1. Änderung des Bebauungsplanes "Fehlwischkamp" im Ortsteil Darfeld im vereinfachten Verfahren gemäß § 13 Baugesetzbuch (BauGB)

Beschlussvorschlag zur Stellungnahme der Stadtwerke Coesfeld GmbH vom 11.01.2019 bzgl. der 1. Änderung des Bebauungsplanes „Fehlwischkamp“ im Ortsteil Darfeld

Anlage III zur SV IX/701

Projekt Sportplatz Darfeld		
Plan Nr.	Plantyp Wasser	
1:750	Erstellt von b.buening	Erstellt am 10.01.2019

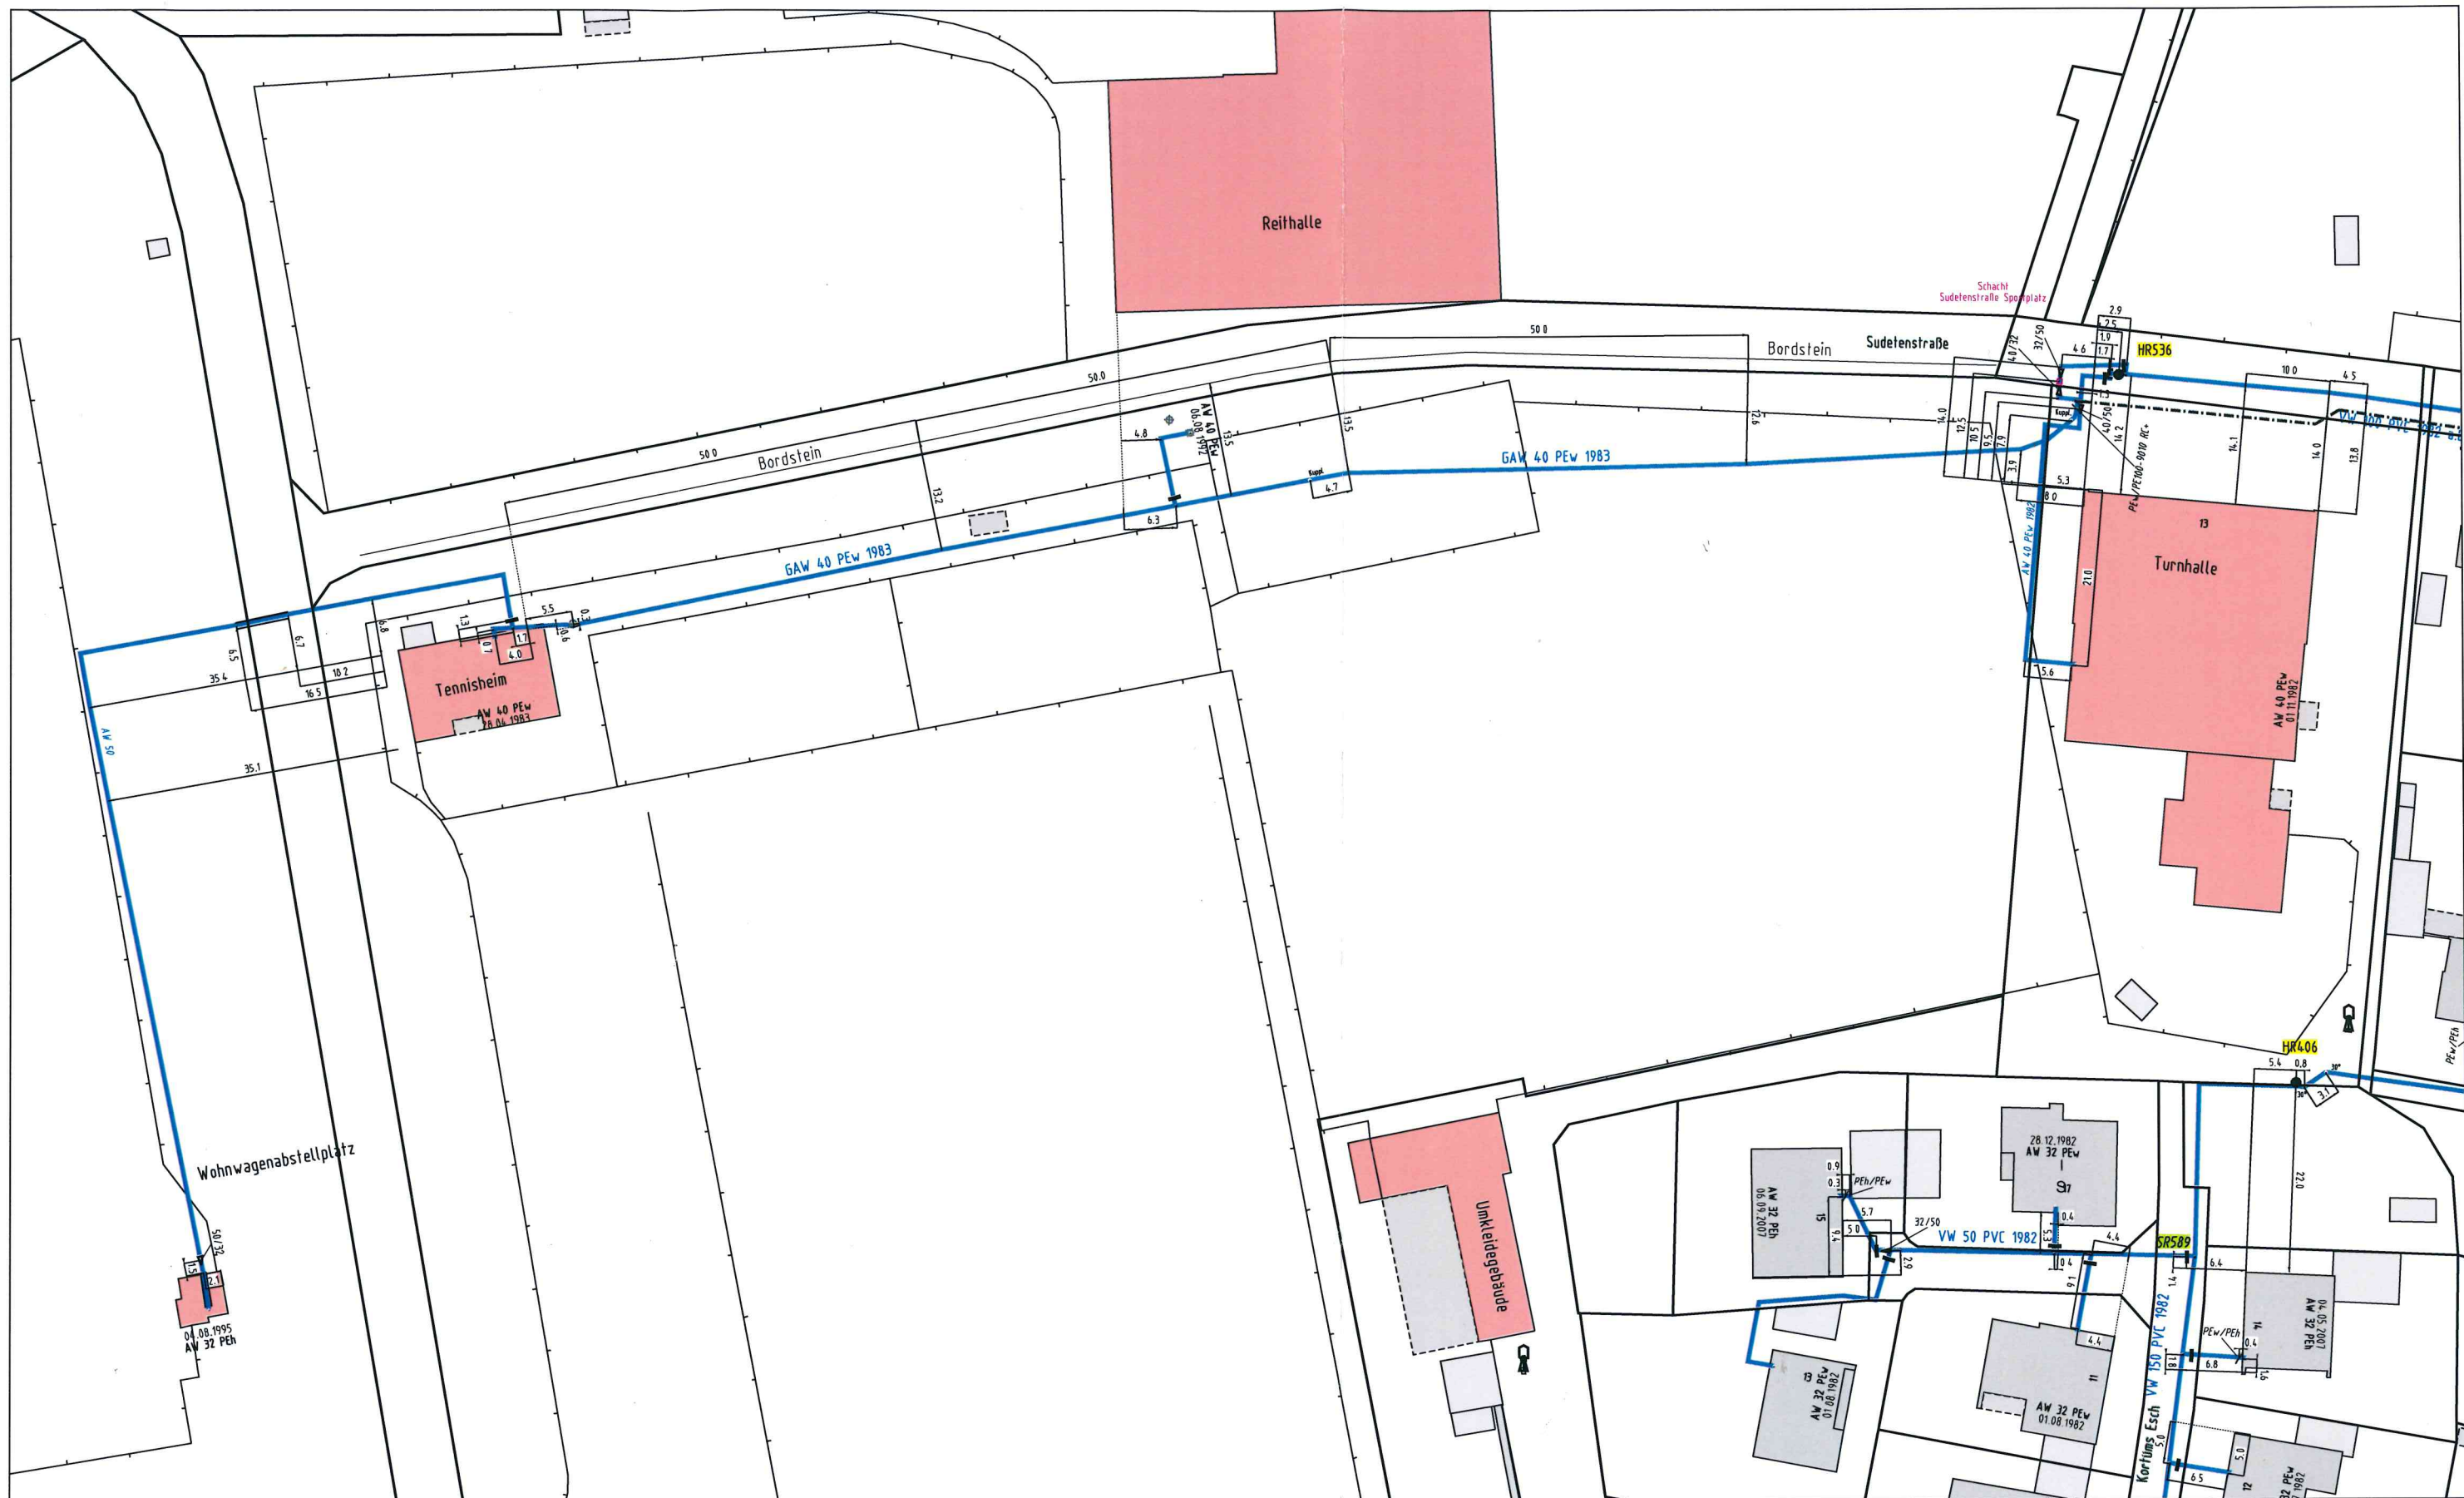
Die Versorgung mit Wasser des Sportplatzes, der Reithalle, des Tennisheimes und des Wohnwagenabstellplatzes erfolgt zurzeit über einen gemeinsamen Wasseranschluss DN 40.

Voraussichtlich wird der Anschluss bei dem Neubau des Umkleidegebäudes mit Gemeinschaftsräumen nicht mehr ausreichen. Daher ist für die Versorgung mit Wasser ein Konzept für das gesamte Gebiet zu erstellen.

Als Anlage erhalten Sie den Bestandsplan Wasser von dem Bereich.

Der Hinweis auf den derzeit bestehenden Anschluss des Sportgeländes an die Wasserversorgung wird zur Kenntnis genommen.

Der Hinweis, dass dieser vermutlich bei Neubau des Umkleidegebäudes nicht mehr ausreichen wird und daher ein Konzept für die Wasserversorgung des Gesamtgebietes zu erstellen ist, wird auf Ebene der Bauleitplanung zur Kenntnis genommen und im Rahmen des bauordnungsrechtlichen Genehmigungsverfahrens berücksichtigt.
